柏崎刈羽原子力発電所 6号炉及び7号炉

基準地震動の策定について

【ご指摘事項及び確率論的地震ハザードについて】

平成28年1月29日
東京電力株式会社

荒浜側

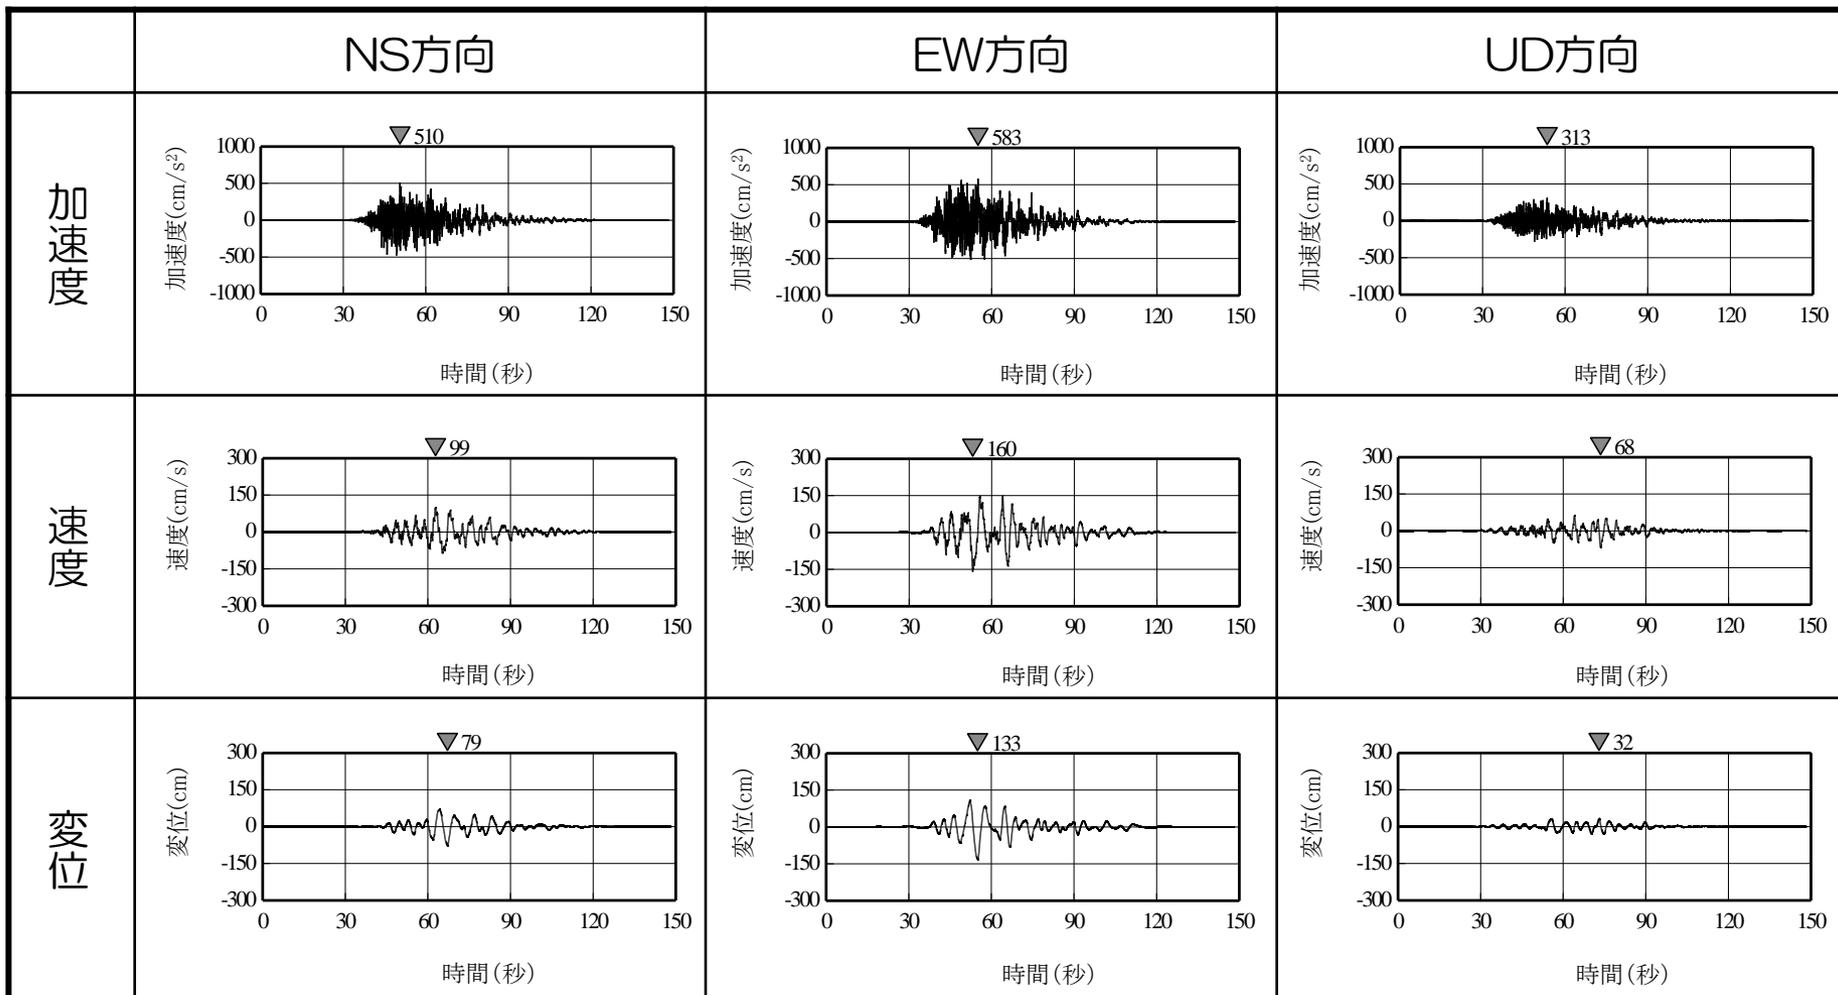
| | | 内容 | 説明概要 | ページ |
|---|--------------|--|--|-------|
| 5 | H27 11/11 | 基準地震動の時刻歴波形について、変位波形を示すこと。 | <ul style="list-style-type: none"> • 基準地震動の時刻歴波形について、加速度・速度・変位の時刻歴波形を記載。 | 44～58 |

- 速度波形：加速度時刻歴波形で0線補正後，1回積分
- 変位速度：速度波形に対し0.1Hz以下はローカットフィルター処理後，0線補正を行い，1回積分
